Nordfyns Kommune
Rådhuset, Østergade 23
5400 Bogense

Kystdirektoratet
J.nr. 20/01663-12
Ref. Britt Gadsbølle Larsen
11-06-2020

**Kystdirektoratets udtalelse til kommunalt fællesprojekt –
Kystbeskyttelse af Bogense by og omegn ved ændring af Bogense Diger,
Nordfyns Kommune**

Figur 1. Oversigtskort af projektområdet og de 11 delstrækninger. Kortet er hentet fra Skitseprojekt udarbejdet af Orbicon.

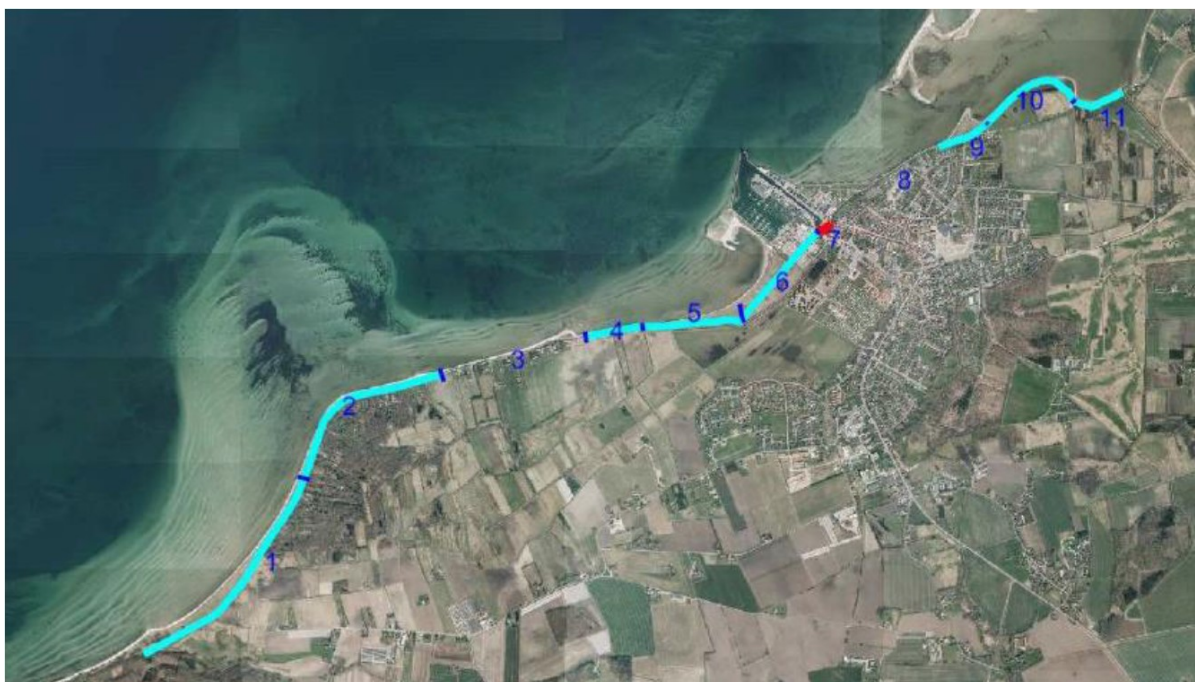
Projektet omfatter beskyttelse af Bogense by og omegn. Bogense Diger er ca. 8 kilometer lang og er opdelt i 11 delstrækninger (se figur 1).

På delstrækning 3, 4, 5, 8, 9 og 10 etableres ifølge skitseprojektet skråningsbeskyttelse eller foretages forstærkning af eksisterende skråningsbeskyttelse. På delstrækning 4, 5 og 9 udføres en forhøjelse af eksisterende dige. På delstrækning 10 er der som alternativ til den eksisterende linjeføring af diget foreslået et nyt dige med en ny linjeføring. På delstrækning 11 er der ligeledes foreslået et nyt dige. På delstrækning 7 etableres en højvandsmur

Der er foreslået bygget skråningsbeskyttelse på mange delstrækninger, hvor behovet ikke er indlysende. Som bilaget, der behandler erosionsforholdene, konkluderer, er der en lille kystfremrykning på hele strækningen i dag og også i 2070. Den erosion, der kan spores på nogle delstrækninger, er akut erosion. Det anbefales at løse dette problem med strandfodring og dermed spare skråningsbeskyttelsen.

Der synes ikke at være overensstemmelse mellem de meget små erosionsudfordringer beskrevet på projektstrækningen og omfanget af skråningsbeskyttelserne, som skitseprojektet foreslår etableret. Det bør derfor overvejes, hvorvidt der er et reelt behov for skråningsbeskyttelse på projektstrækningen. Kystdirektoratet anbefaler, at udfordringerne med akut erosion i stedet løses ved udførelse af strandfodring.

Hvor der korrekt er anbefalet kompenserende fodring foran skråningsbeskyttelse, mangler der oplysninger om, hvordan fodringsmængden er beregnet, samt hvor stor den fremtidige vedligeholdelsesfodring vil være. Dette bør der redegøres for i forbindelse med udarbejdelse af et konkret projekt.

I forbindelse med udarbejdelse af et konkret projekt bør der redegøres for, hvordan den kompenserende fodringsmængde på 5 m³/m er beregnet, samt hvor stor den fremtidige vedligeholdelsesfodring vil være.
